DECYZJA

na lokalizację w pasie drogowym **drogi gminnej ul. Podbipięty działki o nr ewid. 34/17; 33/8 we wsi Nowe Gulczewo** urządzenia infrastruktury technicznej niezwiązanej z potrzebami zarządzania drogami lub potrzebami ruchu drogowego – przebudowa sieci i przyłącza kanalizacji sanitarnej i sieci wodociągowej **we wsi Nowe Gulczewo gm. Słupno** w celu podłączenia do sieci kanalizacji sanitarnej i sieci wodociągowej do działek budowlanych o nr ewid. **34/17; 34/18; 34/15; 34/16; 34/20; 34/19 ; 34/13** we wsi Nowe Gulczewo gm. Słupno Powyższe zezwolenie na lokalizację urządzenia infrastruktury technicznej w pasie drogowym zgodnie z lokalizacją naniesioną na mapie jest równoznaczne z przyznaniem inwestorowi prawa do dysponowania gruntem na cele budowlane, niezbędne do uzyskania pozwolenia na budowę lub zgłoszenia właściwemu organowi pod następującymi warunkami.

OPINIA SANITARNA

Dotyczy: projektu sieci wodociągowej oraz kanalizacji sanitarnej w ul. Podbipięty (działki o nr ewid. 34/17 i 34/14) w miejscowości Nowe Gulczewo gmina Słupno

MAPA DO CELÓW PROJEKTOWYCH
SKALA 1:500
Fragment ark. 7.180.10.04.3.3

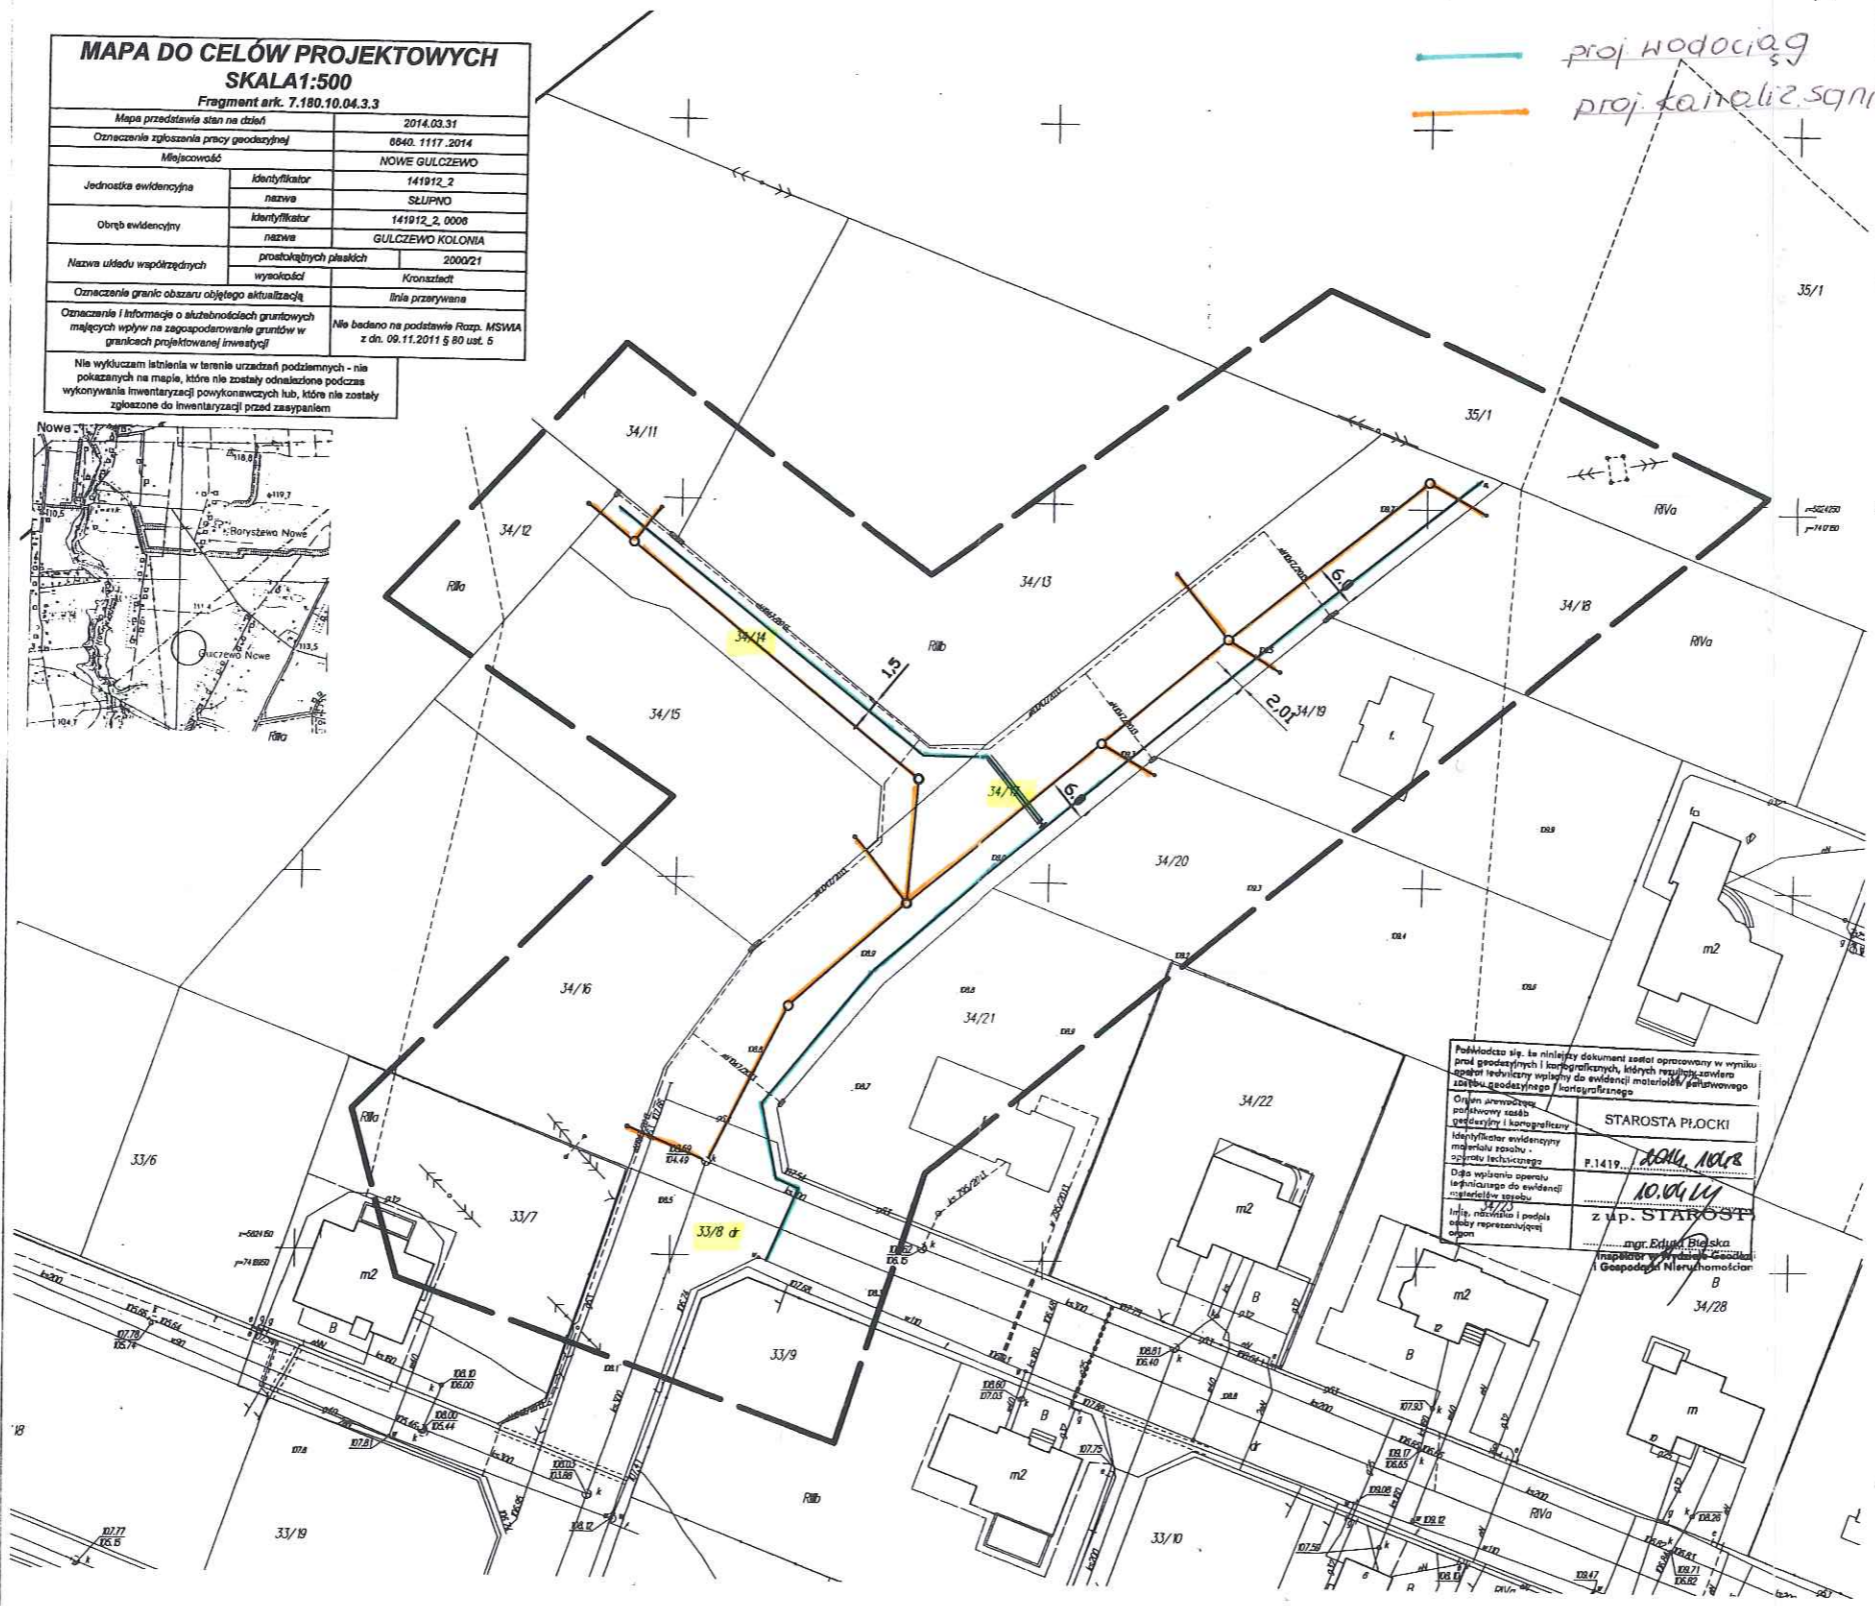
Z dokonanych naniesień wynika, że projektowana sieć wodociągowa oraz kanalizacji sanitarnej na działkach 34/14 i 34/17 koliduje z rurociągami drenarskimi- zbieraczami: o nazwie „g-1” i średnicy \varnothing 7,5 cm oraz „a” i średnicy \varnothing 17,5 cm a także sączkami o średnicy \varnothing 5cm. Przerwane podczas realizacji przedmiotowej inwestycji rurociągi melioracyjne inwestor winien naprawić na własny koszt, stosując w miejsce zniszczonych dren rury PCV wodociągowe sztywne o średnicy dostosowanej do przekroju uszkodzonego drenażu. Grunt rodzimy, jak i wykonaną podsypkę żwirową o grubości 15cm w miejscach kolizji należy zagęścić. Miejsca połączenia rur wodociągowych trwale uszczelnić naprawić. W przypadku uszkodzenia sączka nr 248 należy dokonać jego zaślepienia poniżej istniejącej studzienki kanalizacyjnej, ponieważ jest to końcowy odcinek rurociągu.

Inwestor ponosi koszty naprawy oraz odpowiedzialność za ewentualne szkody w stosunku do osób trzecich powstałe na skutek przerwania drenażu.
